東京電力福島第一原子力発電所  
ALPS 処理水希釈放出設備及び関連施設  
の新設に関する確認結果報告書  
(案)

令和4年7月 日

福島県原子力発電所安全確保技術検討会

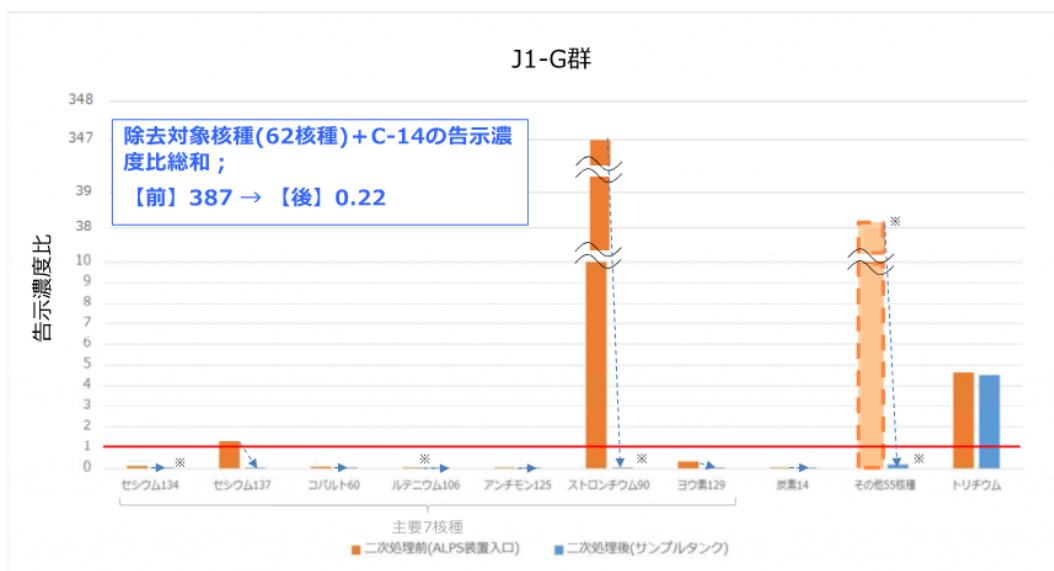
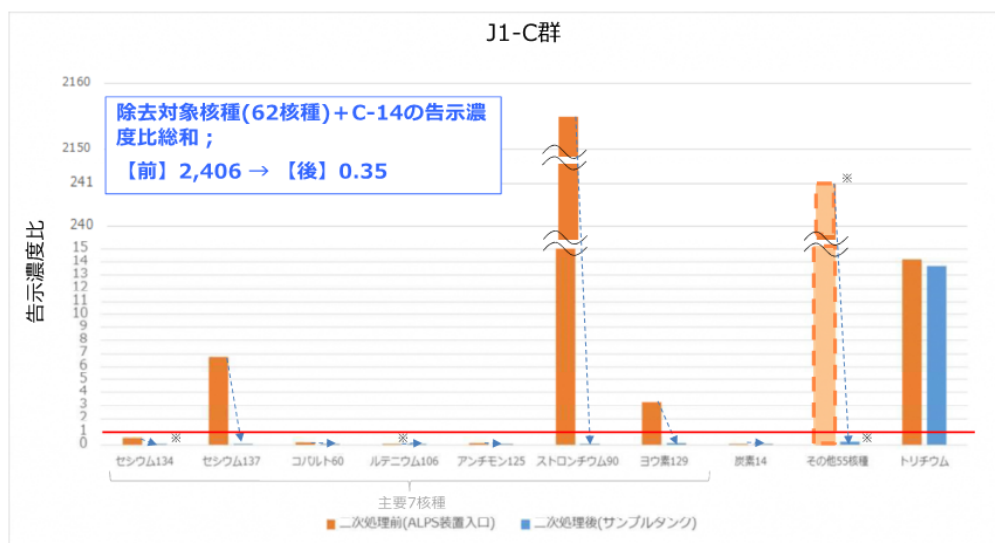
増設 ALPS の二次処理試験の結果を示し、告示濃度比総和 1 以上の処理途上水を ALPS により、規制基準未満に浄化できることを説明すること。

処理途上水を 1,000m<sup>3</sup> 処理し、告示濃度比総和 1 未満を満足（0.22～0.35）していることを確認しました。

対象とするタンクは、ALPS の性能確認のため、告示濃度比総和 100 以上の中から高い濃度の①タンク群（J1-C 群、告示濃度比 2,406）、②低い濃度のタンク群（J1-G 群、告示濃度比 387）を選定しました。処理は増設 ALPS の 1 系統で実施し、処理量は約 156～204m<sup>3</sup>/日でした。

J1-C群；【前】 2,406 → 【後】 0.35  
J1-G群；【前】 387 → 【後】 0.22

図 サンプリングラック計画図

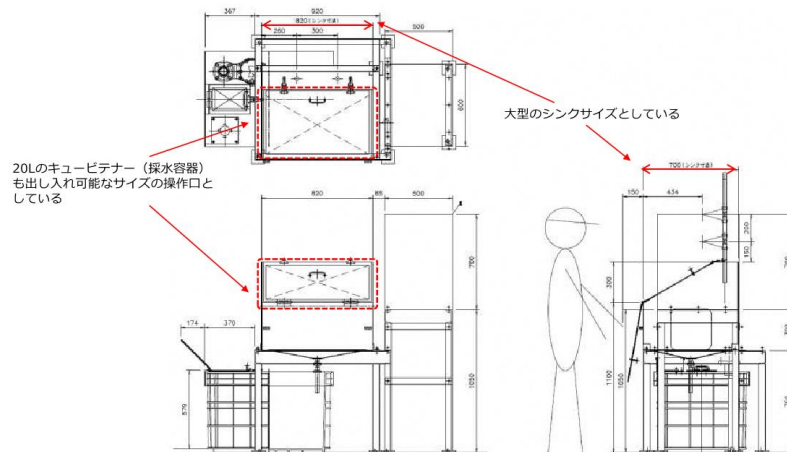
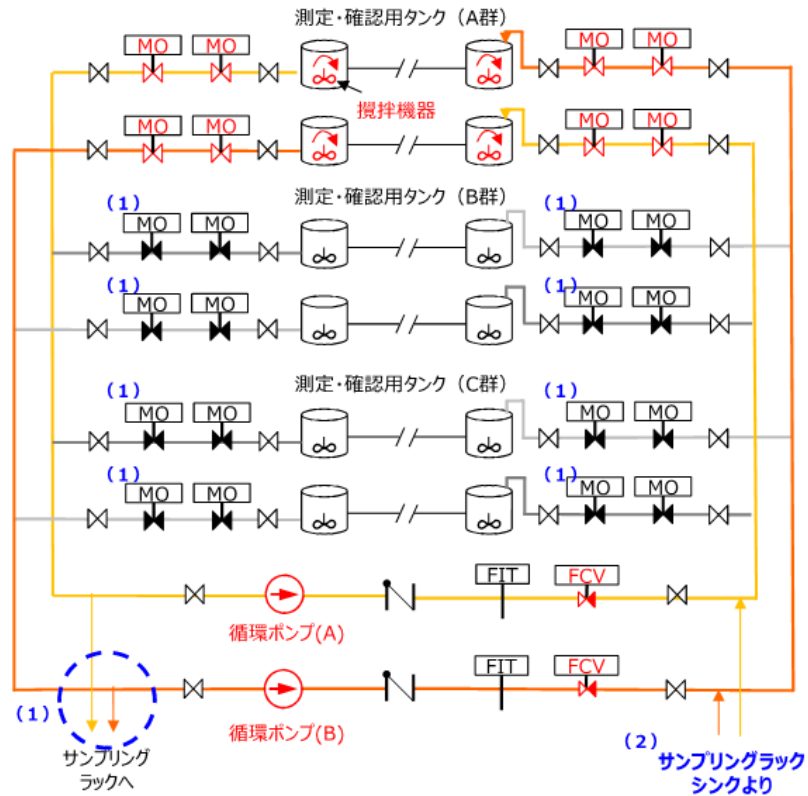
測定確認用設備において測定試料を採取するための設備、放水立坑や海域において測定試料を採取するための設備は重要である。試料採取位置や設計の考え方について説明すること。

測定・確認用設備において、循環・攪拌により均質化された水を採取するためのサンプリング設備を循環ラインに設けます。水のサンプリングは循環攪拌後とし、タンク群ごとに実施します。試料採取サンプリング設備（ラック）は、サンプルタンク（K4）近傍の多核種除去設備移送設備建屋内に設置します。

排水中の放射性物質の濃度確認用として希釈設備の海水配管ヘッダ下流の放水管立上り部から、放出前濃度の確認用として放水立坑（上流水槽）から、それぞれ採取できるよう、サンプリングラックを設置する予定です。

海域における試料採取は、モニタリング設備を設けず、深度別に採取できるように、専用の採取器等によりサンプリングします。

(第三リン酸ナトリウム及びトリチウムを分析対象とした結果)

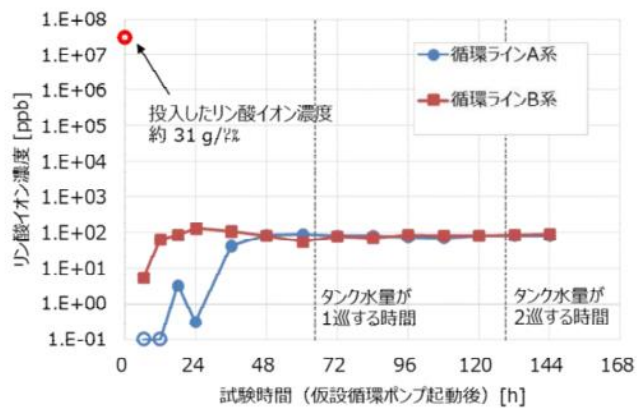
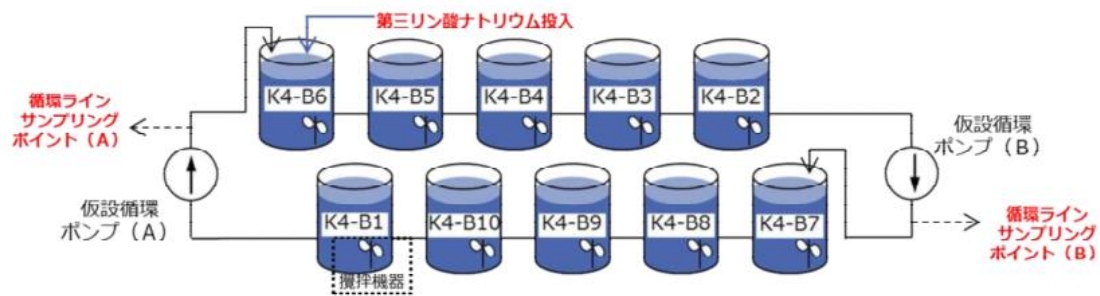
令和4年2月に実施した循環攪拌試験の結果を示し、タンク内 ALPS 処理水の放射能濃度の均質化について説明すること。また、第三リン酸ナトリウムと放射性物質の粒径、質量の違いを考慮したうえで、均質化の検証が可能であることを説明すること。

また、粒子状の放射性物質がタンク底部、連絡管弁や継手部等へ沈降・残留する可能性とその対策について説明すること。

循環攪拌実証試験の結果を踏まえ、循環攪拌運転により代表試料を採取できると判断しました。また、循環攪拌実証試験の結果を踏まえて、設備構成も試験と同様の構成（循環ポンプの設置、循環ラインにサンプリングポイントを設置する等）とするとともに、循環攪拌時間は適切に設定（運用開始当初はタンク水量の2巡以上）します。

- ・試験開始前にタンク1基（K4-B6）に第三リン酸ナトリウム全量を投入した、非常に保守的な初期状態で開始したものの、タンク水量が2巡した以降に循環ラインサンプリングポイント（A）、（B）から採取した水に含まれるリン酸の平均濃度が、理論値80ppbとほぼ等しい84.5ppbであった。
- ・保守的な初期条件により、タンク内から採取した水に含まれるリン酸濃度の平均は86ppb、標準偏差9ppbとなり、若干のばらつきが確認されたものの、タンク内のトリチウム濃度の平均は $1.51 \times 10^5 \text{Bq/L}$ 、標準偏差 $0.029 \times 10^5 \text{Bq/L}$ となっており、循環攪拌運転により均質の効果が確認されました。

ALPS 処理水に含まれる放射性核種は基本的に水に溶解しているものです。リン酸も水に溶解しているものです。そのため、リン酸による検証で十分であると考えています。これまで、ALPS 処理水を貯留しているタンクにおいて堆積物を確認していますが、分析を行い放射性核種は確認されていません。

なお、沈降性の物質に対する懸念に対しては、ALPS 処理水等貯留タンクから測定・確認用タンクへ ALPS 処理水を受け入れる際に、念のためフィルタに通水した後に受け入れる計画とすること、今回測定・確認用タンクに転用するK4タンクはタンク内の清掃を実施することで対策を行います。

【ALPS 処理水流量の調整】

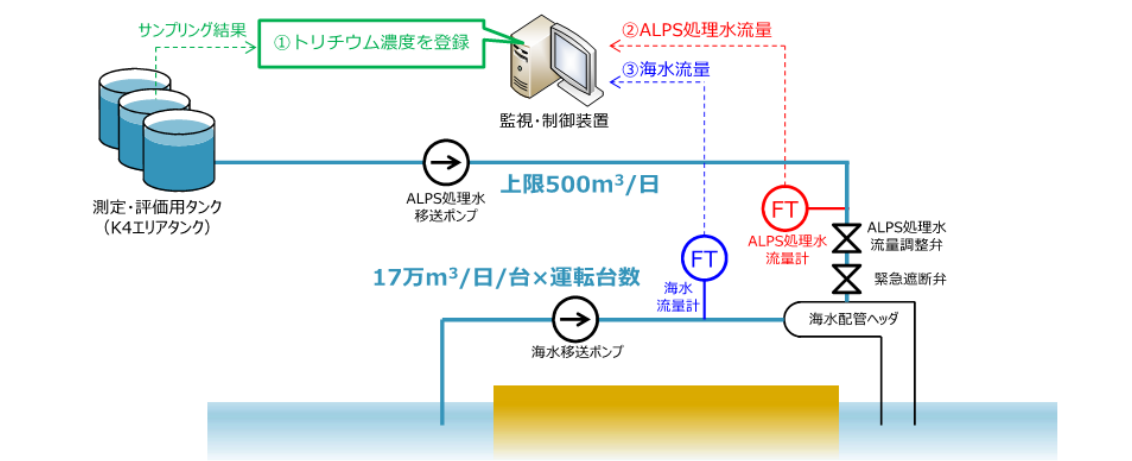
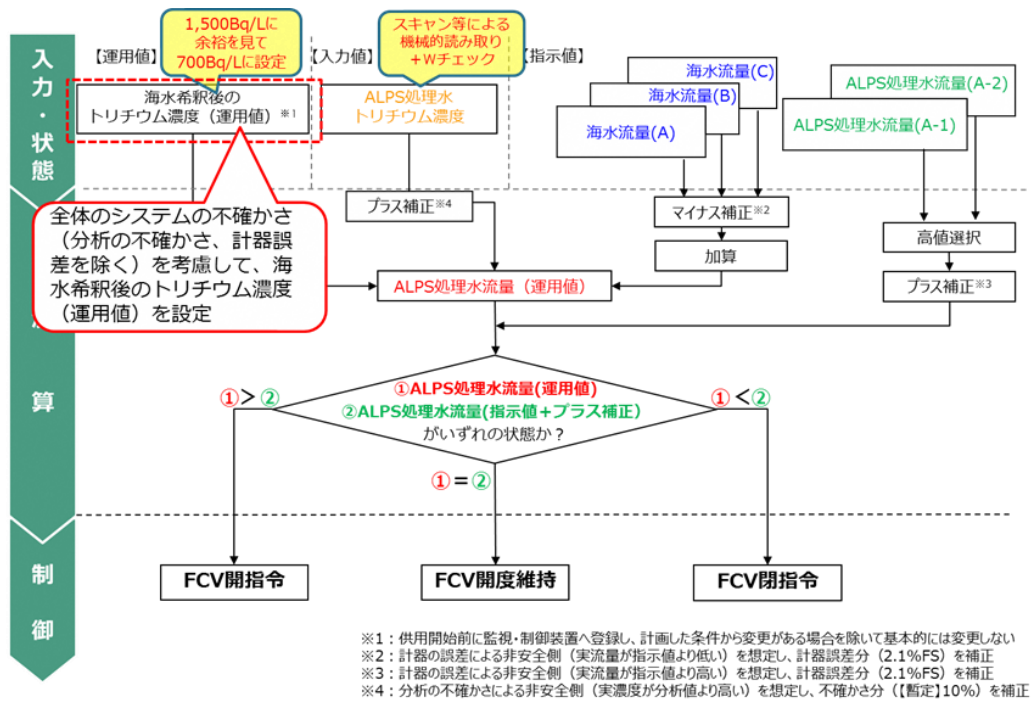
放出水のトリチウム濃度を、放出前のトリチウム濃度と希釈水量から評価して、トリ  
チウム濃度が 1,500Bq/L を下回ることを確認しているが、その評価方法について  
説明すること。併せて、混合希釈率の調整及び監視の方法について説明すること。

海水希釈後のトリチウム濃度は、①ALPS 処理水トリチウム濃度②ALPS 処理水流量③海  
水流量の関係式より導出します。流量計から得た ALPS 処理水流量と海水流量によりリア  
ルタイムで海水希釈後のトリチウム濃度を算出します。

海水希釈後のトリチウム濃度（運用値）の上限値は、全体のシステムの不確かさ（分析  
不確かさ、計器誤差を除く）を考慮し、1,500Bq/L に余裕を見て 700Bq/L に設定します。

ALPS 処理水の海水への混合希釈率の調整は、海水移送ポンプを定格運転するため、ALPS  
処理水流量を制御する設計としています。具体的には、放出操作の際に、予め確認した  
ALPS 処理水のトリチウム濃度を監視・制御装置へ登録し、当該トリチウム濃度と希釈後  
のトリチウム濃度の設定値（1,500Bq/L 未満）を踏まえて、所定の混合希釈率（100 倍以

上)になるよう、ALPS 処理水流量調整弁の開度を自動調整する設計としています。なお、ALPS 処理水流量調節弁は、設定値が希釈放出する前のトリチウムの濃度と希釈する海水の量で一義的に決められますので頻りに流量調整は行われず、弁の開度は、ほぼ一定の開度で制御します。

放出操作中は、監視・制御装置にて ALPS 処理水流量並びに海水流量を常時監視しており、所定の混合希釈率を満足しない場合は、ALPS 処理水移送ラインに設けた緊急遮断弁をインターロック<sup>(※9)</sup>により自動的に閉止させる設計としています。

**緊急遮断弁-2（A0弁）**

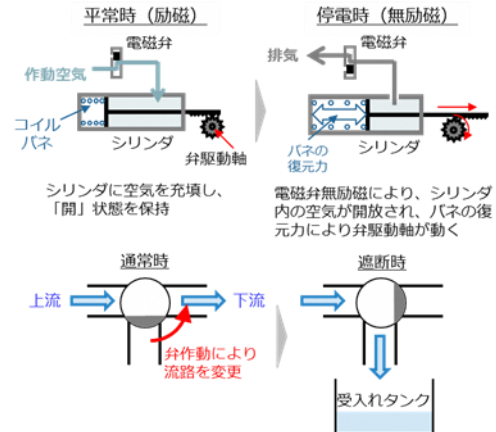
緊急遮断弁のバネ付き M0 弁（電動緊急遮断弁）及び三方 A0 弁（空気作動緊急遮断弁）の構造図を示したうえで弁動作挙動を説明すること。緊急遮断弁（M0 弁、A0 弁）の弁特性、健全性及び遮断性能の信頼性について説明すること。

➤ **電源喪失時全閉 空気作動緊急遮断弁**

- シリンダ内のピストンを加圧し、ピストンの移動により発生する直線運動を回転運動（弁駆動）に変換
- コイルバネを内蔵し、停電時に作動空気の電磁弁が無励磁になることにより、シリンダ内のエアを開放してピストンを動かす
- 開→閉：約 2 秒

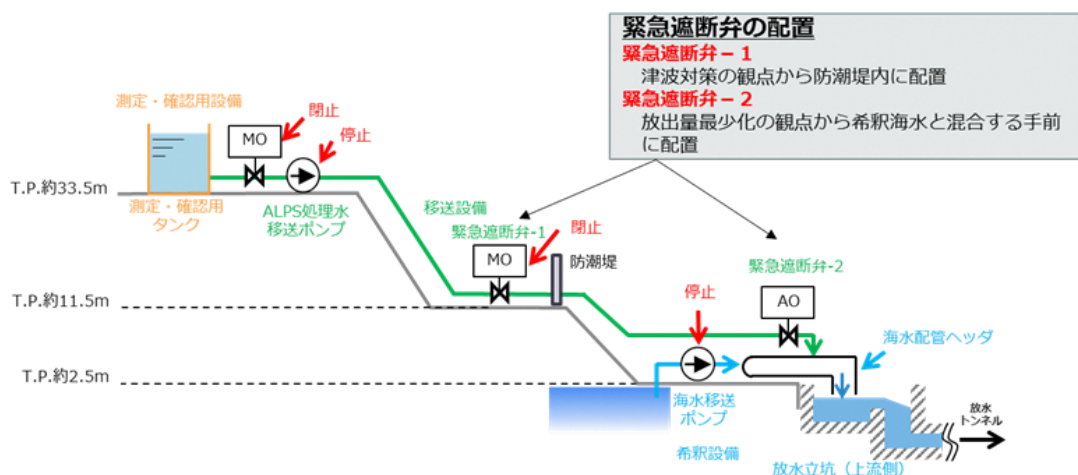
内閣府が切迫性を指摘している日本海溝巨大地震に伴い海抜11.8mの津波が福島第一原子力発電所に襲来すると想定されている。そのような津波が襲来した場合、放水立坑、海水移送ライン、海水ポンプ、緊急遮断弁、ALPS 処理水移送ライン等ほどの程度影響を受けることを想定しているのか。

ALPS 処理水希釈放出設備の内、希釈設備を除く、測定・確認用設備及び移送設備の一部については津波が到達しないと考えられる海抜(T.P. <sup>(※18)</sup>)33.5m以上の場所に設置します。

(地質調査データ・ボーリングコア標本)

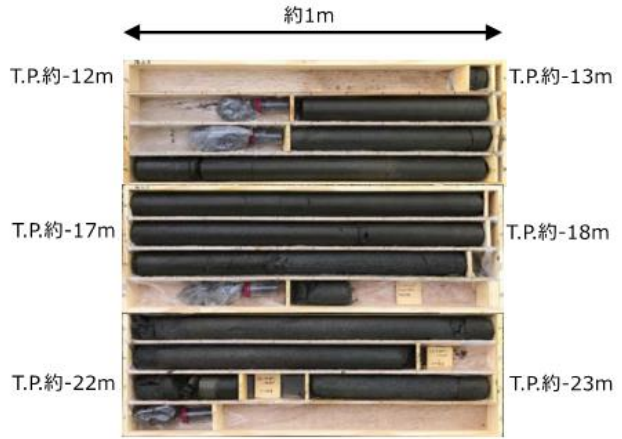
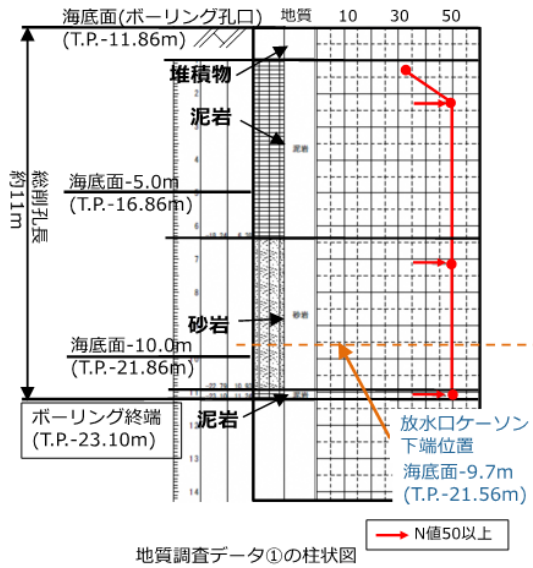
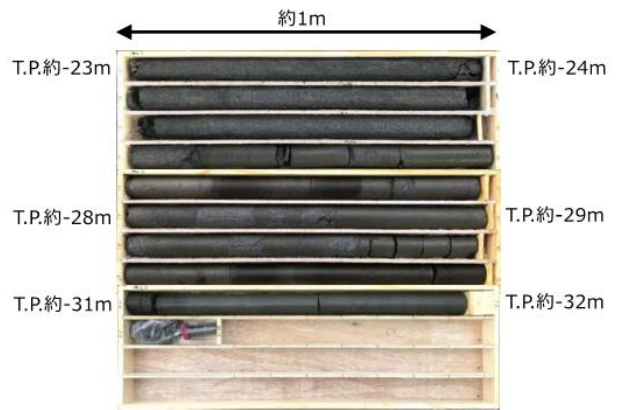
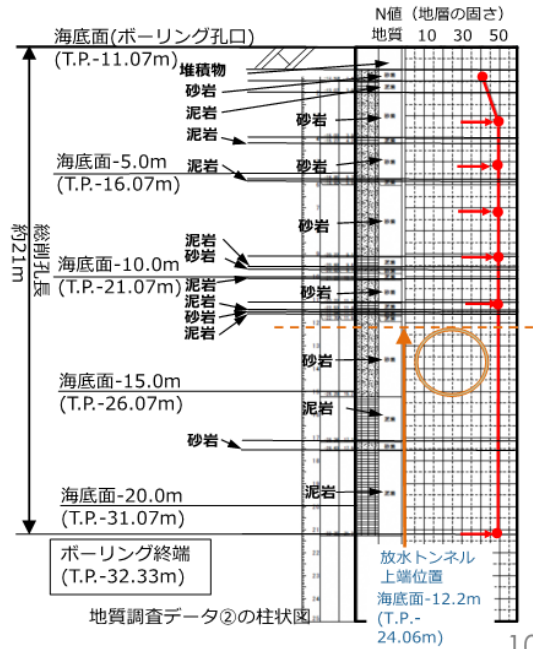
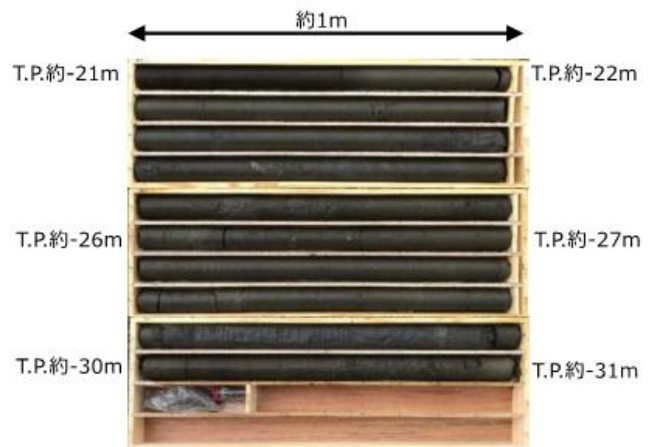
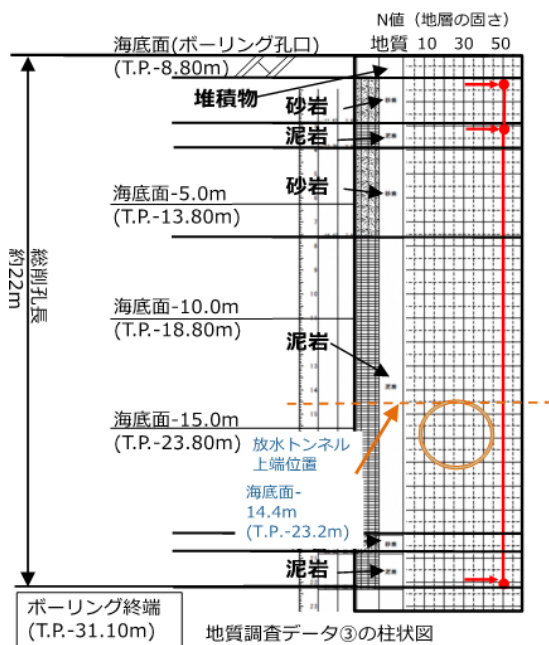
海域での地質調査等の結果、特に、ボーリング調査の柱状図やコア写真、各種試験結果と、陸側から海底放水口までの海底トンネル沿いの地質断面図を示し、設計に利用した地質データ（過去に行った調査結果、文献）とあわせて説明すること。

調査結果から放水トンネルの縦断線形を、地質調査データから想定した地質断面図に重ね合わせた結果、放水トンネルは岩盤内を通ると判断しています。

既往実施の海上音波調査による想定断面図と海上ボーリングによる地質調査の結果、以下の考察をしました。

- ・ 既往の海上音波探査による地層構成では、表層に細砂・中砂、粗砂・礫が堆積し、その下に富岡層 T3 部層がある地層構成であると想定した。
- ・ 今回、①(沖合 1,000m)地点、②(沖合 700m)地点及び③(沖合 400m)地点におけるボーリング調査を行った結果、②及び③の地点において表層の砂を中心とする堆積層は、音波探査の結果に基づいた想定よりも薄いことが確認されました。また、全ての地点において、砂岩と泥岩の互層から成る地層(富岡層 T3 部層)構成であることが確認され、既往の海上音波探査と整合し、放水トンネルを構築する際には安全に施工できると判断しました。

図 6-1-14 海中の年間平均濃度分布図（放水位置東西断面）  
（トリチウム 2.2E+13Bq を年間を通じて均等に放出）

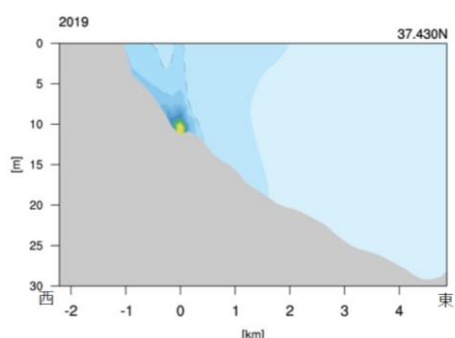
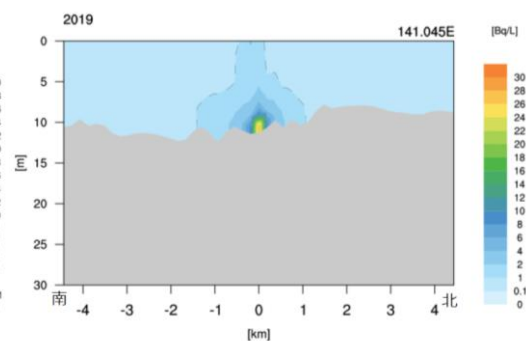
移流・拡散による海水中のトリチウム濃度変化の計算結果について、ALPS 処理水は、海底トンネル出口から海水面に向けて一定の流量と流速で放出されるので、「放射線影響評価報告書（設計段階・改訂版）」77 ページの図 6-1-14、図 6-1-15 で示された黄色の範囲はおそらく海水面付近まで広がり、このような拡散にならないと思われる。実際の放出方法を考慮してもなお、拡散結果が変わりがないか確認し示すこと。拡散結果が異なるような場合は、その結果を示すこと。

1 日 500 m<sup>3</sup> という放出量は ALPS 処理水の量と思われる。実際には 100 倍以上の希釈用海水とともに放出することになるが、その状況においても、シミュレーションの結果に変わりがないかどうかを確認し示すこと。

御指摘のとおり、放射線影響評価に用いたトリチウムのシミュレーションモデルは、広域における移流、拡散の状況を再現するモデルであり、放水口付近の物理的な流れは再現しておりません。そのため、上方に向けて放水するにもかかわらず、放水口に近い海底付近の濃度が周囲よりも高く、放水口の直上の濃度はあまり上昇しない、という結果となっております。実際の放水口近辺の拡散分布は報告書の拡散予測結果とは異なり、濃度の高い範囲が海面付近まで広がる可能性があります。沿岸海域では海水は混ざりやすく、「添付 VIII 放水位置による拡散範囲の違いについて」に示したとおり、沖合 1km の海底から放出した場合と 5、6 号機放水口から放出した場合で、広範囲の拡散範囲に大きな違いが無いことを確認しております。

放水口付近では、拡散評価の結果に比べて海表面付近の海水中放射性物質濃度が高くなる可能性があります。魚介類は移動すること、及びそのような場所で年間を通じて漁業を行うことは考えられないことから、内部被ばくへの影響は無いものと考えております。また、海表面付近の濃度上昇により、放水口付近に船舶等が通過する場合に、海表面からの外部被ばくが増える可能性もありますが、海表面からの外部被ばくは被ばく評価の合計値に比べてわずかであり、濃度上昇による影響は無いものと考えております。

御指摘のとおり、実際の放出の際には、放出する ALPS 処理水の 100 倍以上の海水により希釈して放出することとなりますが、希釈に使用する海水は発電所付近で取水した海水であり、希釈水の取放水は発電所周辺の限られた海域での海水の動きのごく一部とみなすことができることから、広域の拡散に影響を与えるものではなく、シミュレーションの結果が変わることはありません。
